溶接規格に関する日本機械学会への説明依頼事項（その 4）（案）

1. 第 1 回会合資料 1-1-4（エンドース規格（2012 年版／2013 年追補）からの改定概要）に関するもの

図 N-5070-1 厚さの異なる母材の突合せ溶接

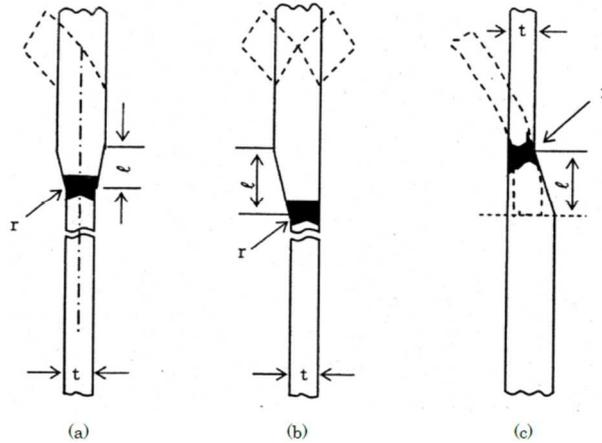
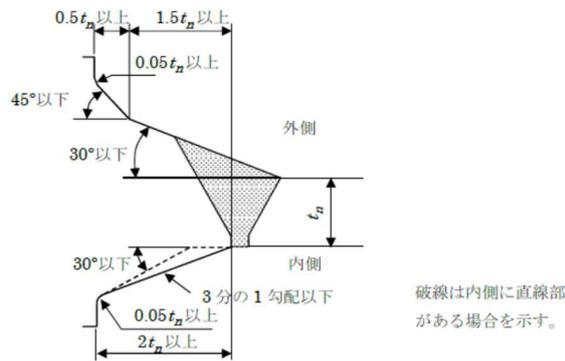
- (9) 第1部-36頁、「N-5070 厚さの異なる突合せ溶接」については、次のように管台又は管とポンプ、弁その他これらに類するもの又は突合せ溶接式管継手との突合せ継手が追加されています。追加したことの妥当性について説明して下さい。また、図 PPB-4010-1(1)には図 PVB-4232-1 に示す r 寸法 (t の 2 分の 1 以上) が規定されていないことの妥当性について説明して下さい。

厚さの異なる母材の突合せ溶接継手の構造は、設計・建設規格 PPB-4040 の規定による。

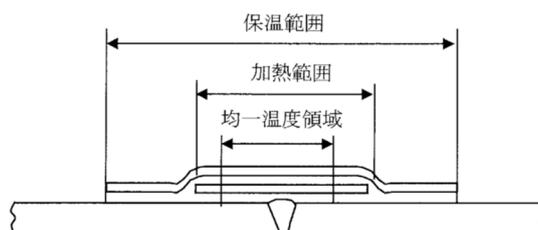
(b) なお書きにおいて、「この場合において、その後に行う本体の溶接後熱処理を局部加熱で行う場合は、考慮しなくてもよい」とし、第 4 部-1-83 頁「表 N-X050-3 溶接部の機械試験板の作製要領」の解説「2) 保持時間」d)において「局部加熱により継手区分 B の溶接後熱処理を行う場合は、影響する当該継手区分 A の範囲が小さいため(略)」と規定されています。この場合、機械試験板は当該継手区分 A の一部の保持時間を代表できないこととなります。局部加熱の保持時間を考慮不要とすることの妥当性を説明して下さい。

「解説図 表 N-X050-3-3 機械試験板の溶接後熱処理の保持時間」は異なる長手継手を同じ継手区分④で表しており、各継手の累積保持時間と試験板の保持時間の妥当性がわからない。

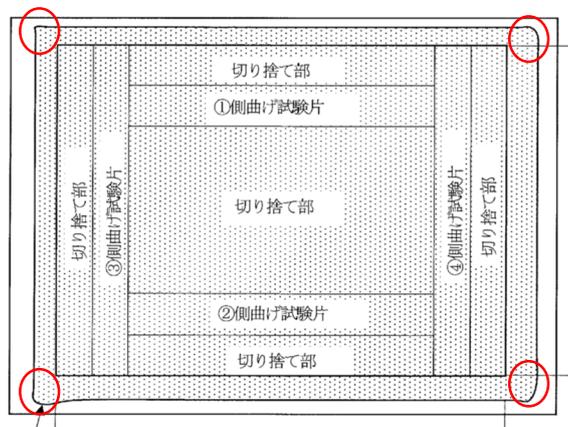
(a) 第2部-51頁の「図 WP-420-1 試験片の種類、数及び採取位置（板の場合）」において、2012年版の「図 WP-400-1 試験片の種類、数及び採取位置（板の場合）」の注書き「1. 試験材の厚さが19mm未満で初層部のみティグ溶接を行う場合は、表曲げ試験片を裏曲げ試験片と読みかえるものとする。」が削除されています。図 WP-420-1に示す図は裏当て有りの突合せ片側溶接ですが、厚さ19mm以上の突合せ両側溶接の試験材はないということですか。

(b) 第2部-52頁の「図 WP-420-2 試験片の種類数及び採取位置（管の場合）」において、2012年版の「図 WP-400-2 試験片の種類、数及び採取位置（管の場合）」の注書き「1. 試験材の厚さが19mm未満で初層部のみティグ溶接を行う場合は、②⑤の表曲げ試験片を裏曲げ試験片と読みかえるものとする。」が削除されています。2012年版の図 WP-400-2の注書き1.を「JIS B 8285 圧力容器の溶接施工方法の確認試験」の「図2-試験材及び試験片採取要領（管の場合）」に規定する「試験材の厚さが19mm未満で初層部を裏当てなしで溶接する場合には、表曲げ試験片を裏曲げ試験片に置き換える。」のように読み替えることについて見解を示して下さい。

(a) JIS B 8285 の「図 1—試験材及び試験片採取要領（板の場合）」には「厚さ 19mm 以上の両側溶接の場合は、図 1b) の裏曲げ試験片を表曲げ試験片と読み換える。」と規定しています。

(b) JIS B 8285 の「図 2—試験材及び試験片採取要領（管の場合）」には「試験材の厚さが 19mm 未満で初層部を裏当てなしで溶接する場合には、表曲げ試験片を裏曲げ試験片に置き換える。」と規定しています。

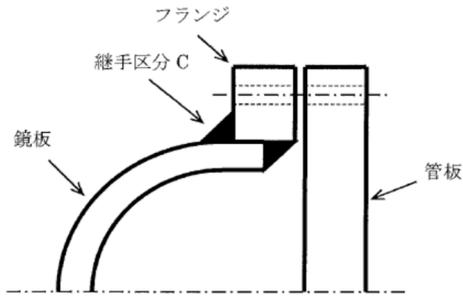
(24) 第2部-40頁、「表 WP-420-1 機械試験片の種類及び数」において「1. 突合せ溶接の場合」の(注)(1)に示す表の注書きは「(注) : T_F 又は T_{FB} の場合は、試験片の採取は不要。」と記載されていますが、「表 WP-310-1 溶接方法の区分」には T_F 及び T_{FB} は規定されていません。(注)の意味を説明して下さい。
